ENERGINET
Myndighedsenheden

Dato:
25. august 2022

Kravanmeldelse - RfG

ANMELDELSE AF ÆNDRING AF RFG-KRAV (ANMELDELSSESUDGAVE DECEMBER 2022)

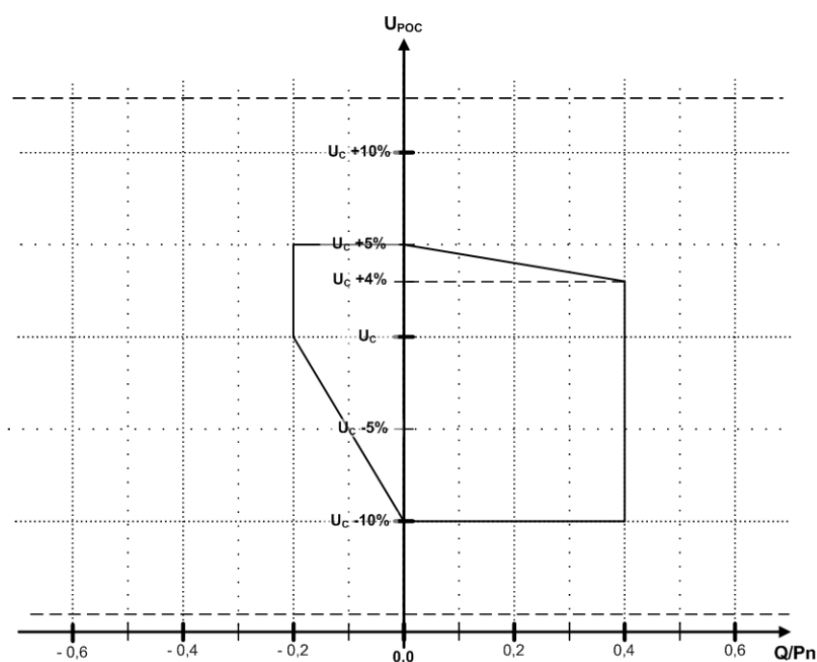
Nominel effekt [MW]	Tidsserie [s]	Type	Sample-frekvens
$3 \leq P < 10$	-10 til +60	Slow scan	50 Hz, RMS-værdier
$10 \leq P < 25$	-10 til +60	Slow scan	50 Hz, RMS-værdier
$10 \leq P < 25$	-0,25 til +2,75	Fast scan	Minimum 1 kHz
$P \geq 25$	-10 til +60	Slow scan	50 Hz, RMS-værdier
$P \geq 25$	-3 til +60	Fast scan	Minimum 1 kHz

således, at de mindste anlæg, her med nominel effekt mellem 3 MW og 10 MW, får de mindst restriktive krav. Derefter kommer ligeledes specifikke krav til anlægsstørrelserne mellem 10 MW og 25 MW og endelig krav for produktionsanlæg ≤ 25 MW.

Det skal desuden bemærkes, at fast scan-filen for anlæg ≤ 25 MW også reduceres i forhold til det nuværende krav. Ændringen indebærer, at tiden før hændelsen reduceres fra 10 til 3 sekunder, så den samlede tidsserie repræsenterer tiden -3 til $+60$ sekunder med udgangspunkt i hændelsens starttidspunkt.

RfG Bilag 1.D (version 1 af 19-11-2018), U-QPn for SPGM:

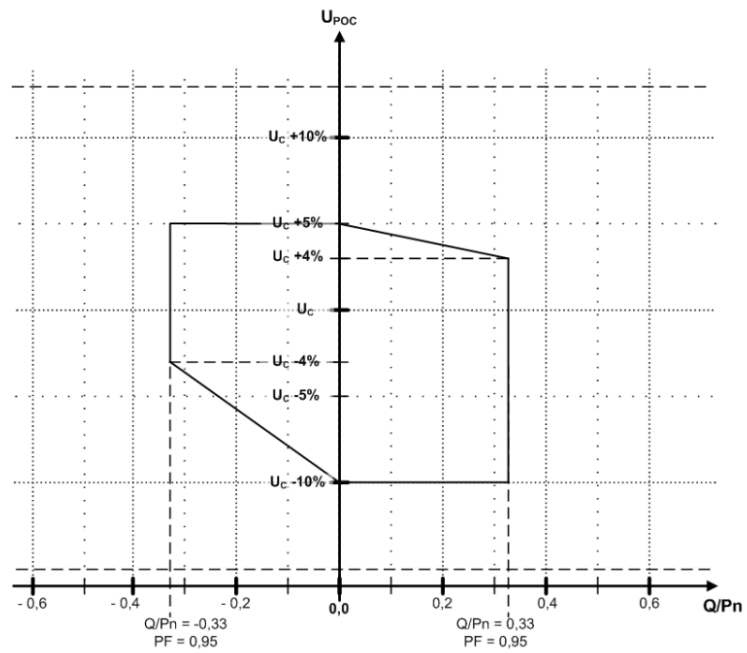
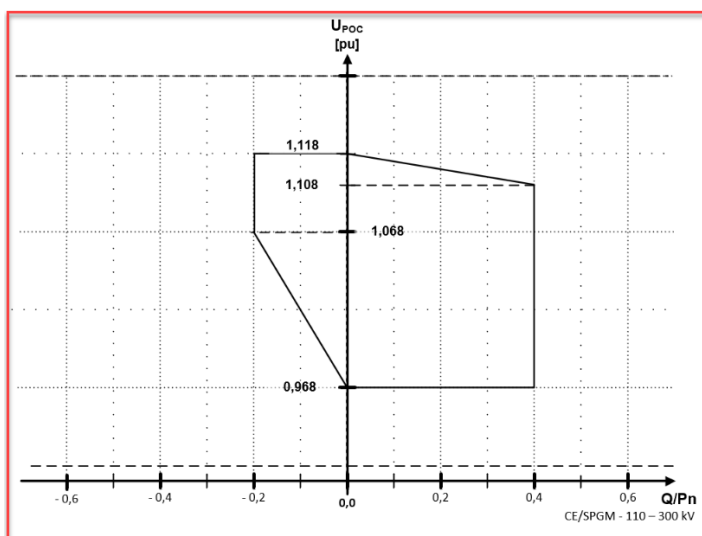
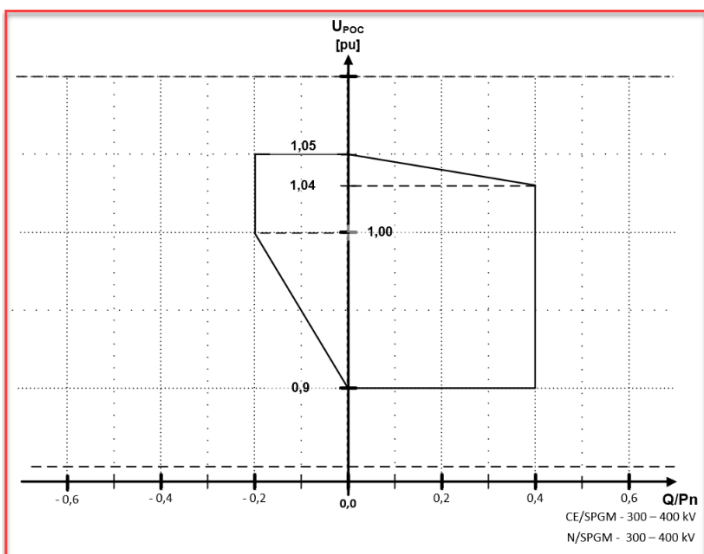
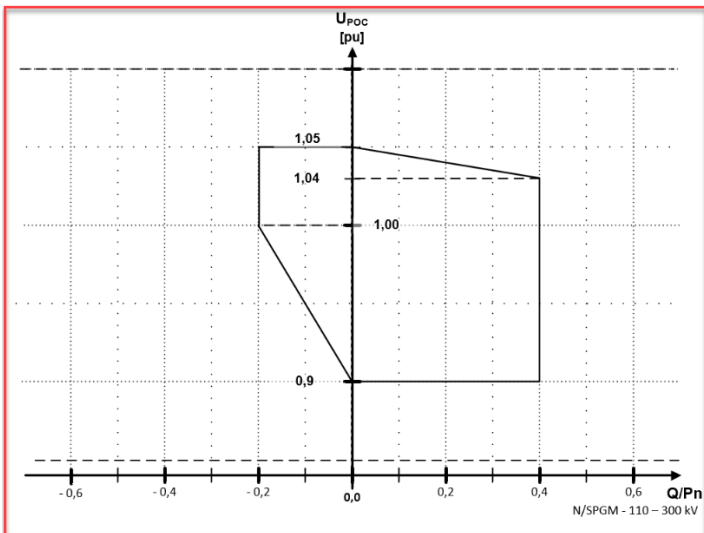
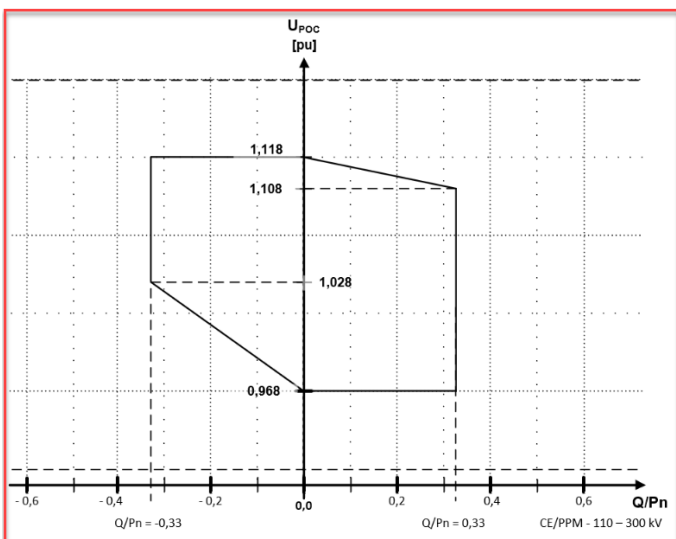
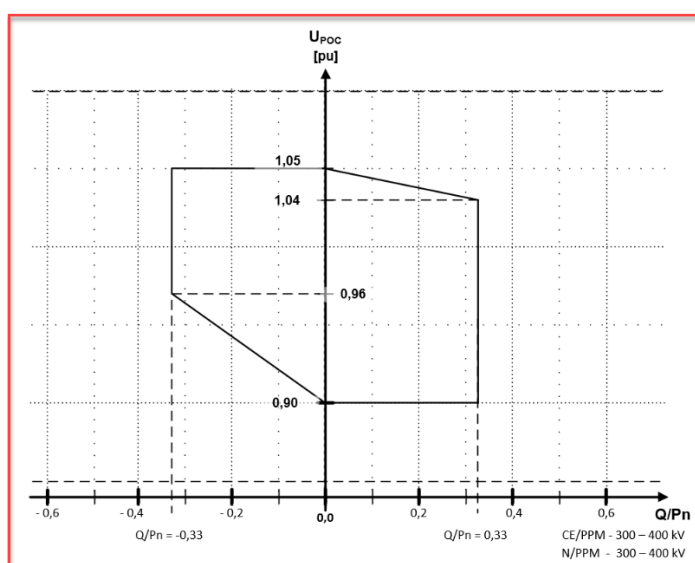
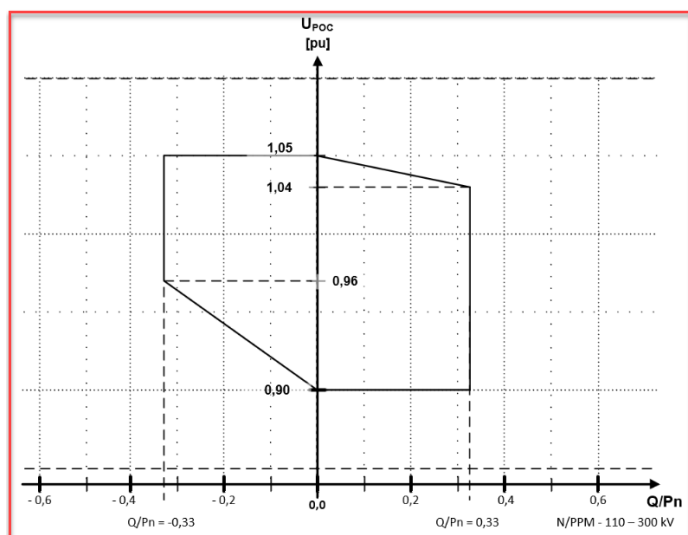
Energinet indstiller til godkendelse, at enheden ændres fra at være U_c til pu i kravene, som viser U_c i henhold til RfG artikel 18, stk. 2, litra b), nr. ii, figur 7 og tabel 8, og RfG artikel 21, stk. 3, litra b), nr. ii, figur 8 og tabel 9, og RfG bilag 1.D figur U-QPn (SGPM) og U-QPn (PPM).

Figurene under SPGM og PPM illustrer krav til reaktive egenskaber for CE/systemspændingerne.

U_c udskiftes med en specifik pu-værdi.

Energinet har erfaret, at der i nogle situationer kunne opstå misforståelser i forhold til kravet U_c , som endvidere også har givet anledning til u hensigtsmæssig og ukorrekt fortolkning og forståelse af kravet. Ændringen påvirker således ikke det funktionelle krav, men er af mere informativ karakter.

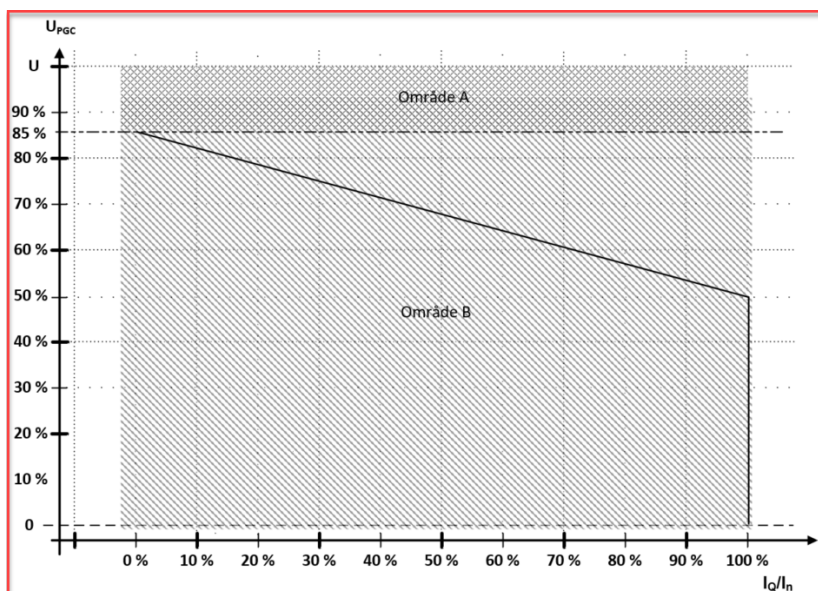
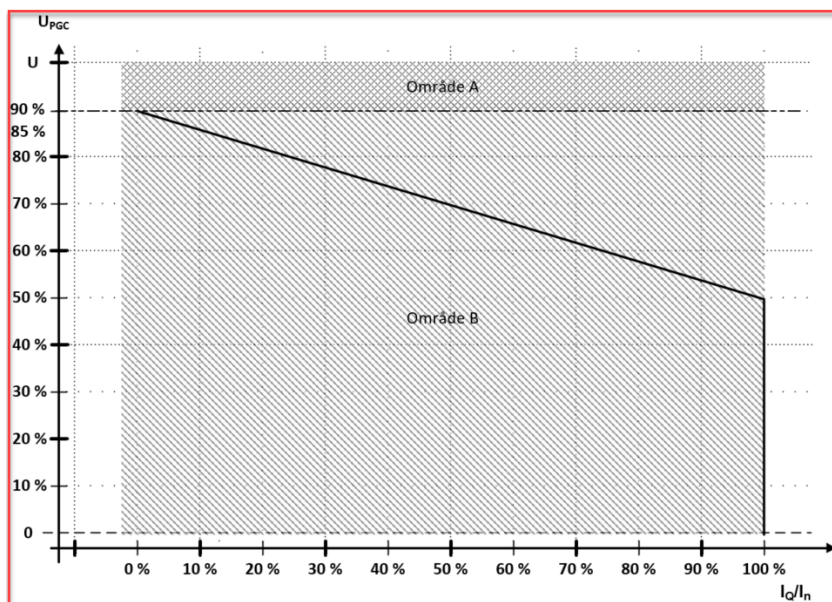
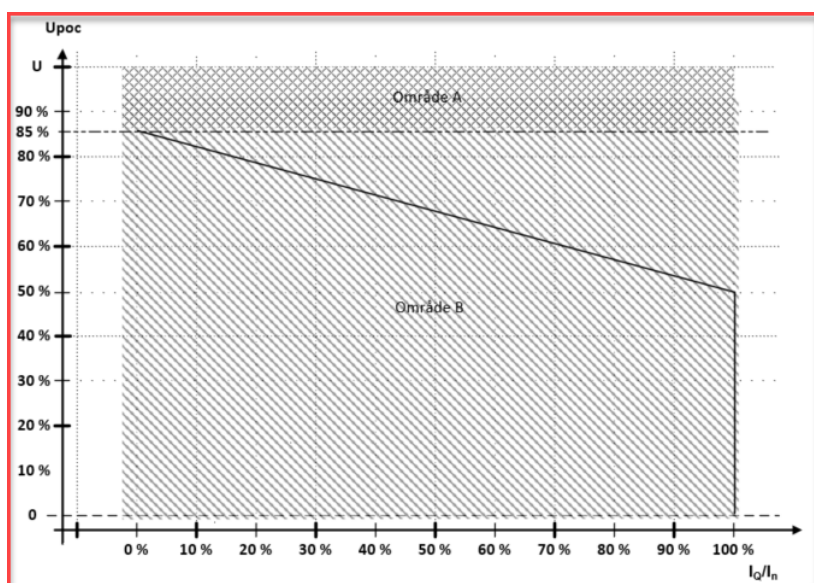
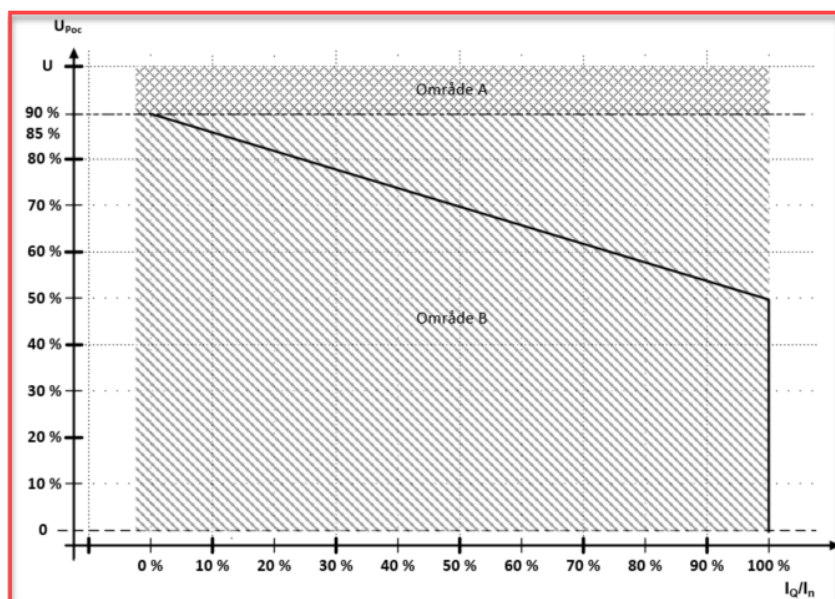
Energinet indstiller til godkendelse, at kravene i henhold til RfG artikel 20, stk. 2, litra b, ændres.

Reguleringen skal følge den relevante karakteristik angivet på de to figurer herunder, for hhv. CE og N, så den reaktive tillægsstrøm (synkronkomponenten) efter senest 100 ms følger karakteristikken med en tolerance på $\pm 20\%$ af I_n . Med hensyn til symmetrisk fejlstrømsinjektion, skal spændingen U evalueres ud fra den synkrone spændingskomponent.

Præcisering af figurerne i teksten og spændingen på y-aksen i figurerne anses for en rimeligt simpel ændring, men gøres i et forsøg på at undgå misforståelse af kravet. I nogle tilfælde har det nuværende krav givet anledning til uhensigtsmæssig og ukorrekt fortolkning og forståelse af kravet. Ændringen påvirker således ikke det funktionelle krav, men er af mere informativ karakter.

Figurerne for henholdsvis CE og N konsekvensrettes således også med opdateret tekst for y-aksen.

Figur x

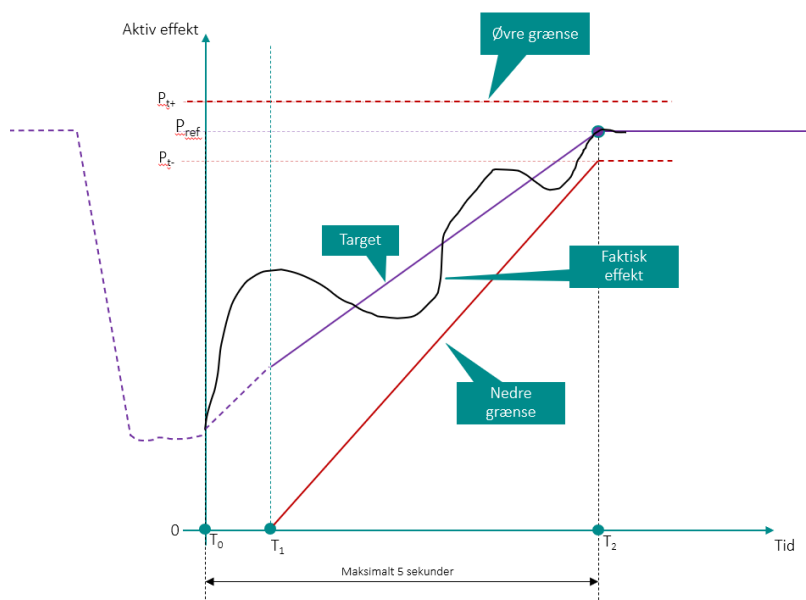
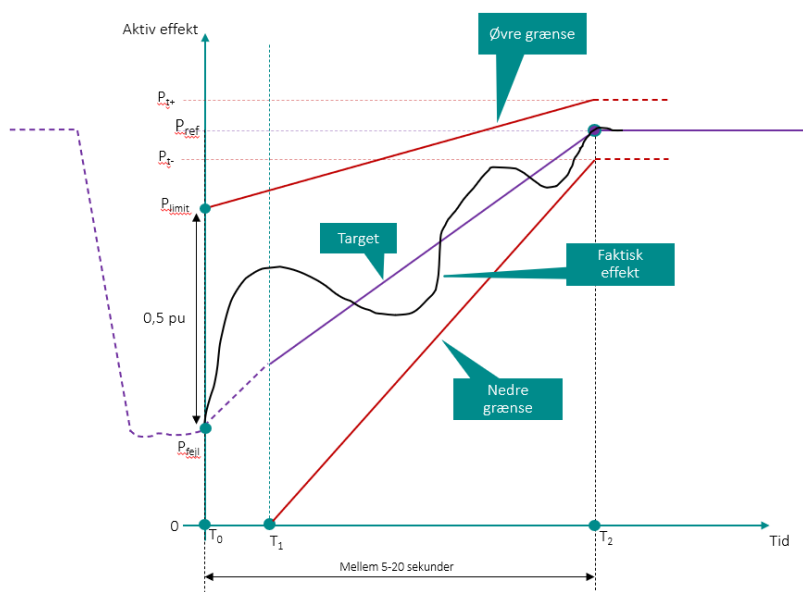
Ændret krav:**For produktionsanlæg af type B, C og D gælder:**

Anlægget skal efter et indsvingningsforløb levere normalproduktion senest 5 sekunder efter, at driftsforholdene i tilslutningspunktet er tilbage i området kontinuert drift.

Nøjagtighed for en fuldført regulering skal være i området +/- 5% af P_n , med forbehold for ændring i tilgængeligheden af primær energikilde.

Effektreguleringen skal ske med en tilnærmelsesvis konstant gradient, hvor den aktive effekt under indsvingningsforløbet skal ligge indenfor området defineret på figur X, hvor:

- T_0 er tidspunktet hvor driftsforholdene er tilbage i området kontinuert drift.
- T_1 er mellem 100-500 ms. efter T_0 og angiver tidspunktet hvor anlægget forlader FRT-mode, når funktionen til forsinket exit af FRT-mode anvendes jf. krav nedenfor. Hvis funktionen ikke anvendes, er $T_1 = T_0$.
- T_2 er tidspunktet hvor anlægget igen levere normalproduktion. (kan være op til 5 sekunder efter T_0).
- P_{ref} er normal produktion før fejl.
- P_{t+} og P_{t-} er henholdsvis P_{ref} +/- 5% af P_n .

Der er som udgangspunkt normalt brug for, at anlæg efter FRT hurtigt returnerer til niveauet af aktiv effekt som før hændelsen. Denne funktion skal sikre og derved forbedre det for nuværende gældende krav, at anlæg i forbindelse med Post Fault Active Power Recovery (PFAPR) og anlæggets indsvingningsforløb har et begrænset oversving af aktiv effekt samt anvender niveauet for aktiv effekt som før hændelsen. Desuden giver funktionen mulighed for at indpasse en anlægsspecifik systemafhængig effektgradient.

Figur 1: OVFRT-profil for transmissionstilsluttede generatorer samt distributionstilsluttede generatorer, type B, C og D.

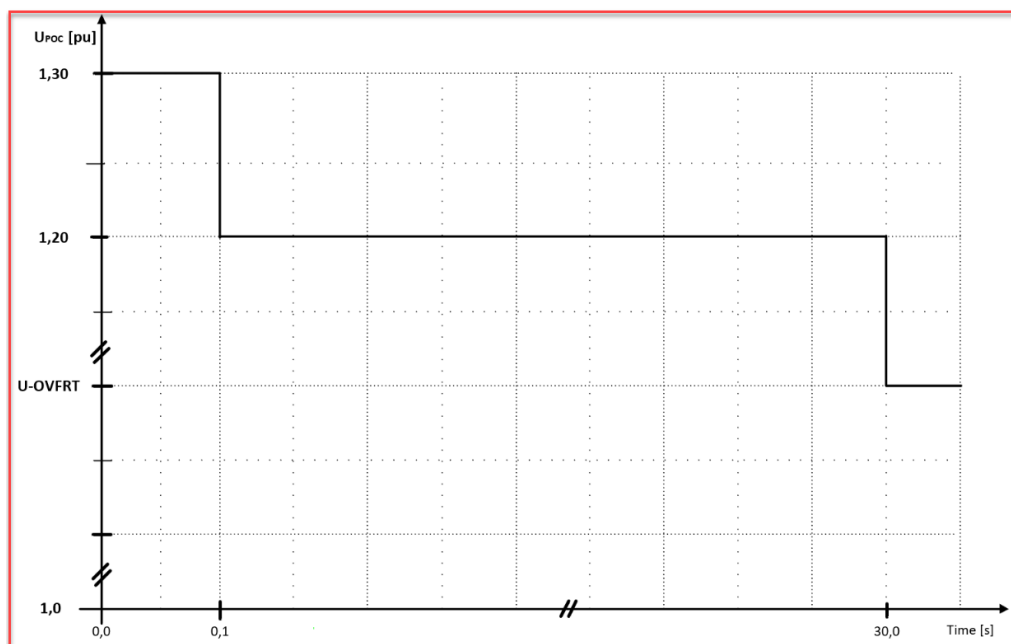
I tillæg til det eksisterende krav i RfG artikel 16, stk. 3, litra a), nr. i), tilføjes:

Produktionsanlægget skal forblive tilkoblet og i drift under spændingshændelsen.

Kravet til OVVRT er gældende for symmetriske såvel usymmetriske spændingshændelser.

Den højeste fase-fase eller fase-jord spænding (effektivværdi) skal anvendes i spændingsevalueringen.

Spænding og tid som definerer OVVRT-profilen:

- 1,3 p.u. i 100 ms.
- 1,2 p.u. i 30 sek.

Med den accelererende tilslutning af VE-produktion i det samlede kollektive elforsyningsystem, ser Energinet det som nødvendigt at introducere OVFRT som et tilslutningskrav i denne revisionsperiode for derved reelt at opnå de nødvendige anlægsegenskaber inden for en acceptabel tidshorisont.

Kravet til OVFRT skal sikre, at produktionsanlæg ikke bortkobler fra det kollektive elforsyningsystem i forbindelse med korte forløb, hvor systemspændingen kortvarigt er over den maksimalt tilladte driftsspænding.
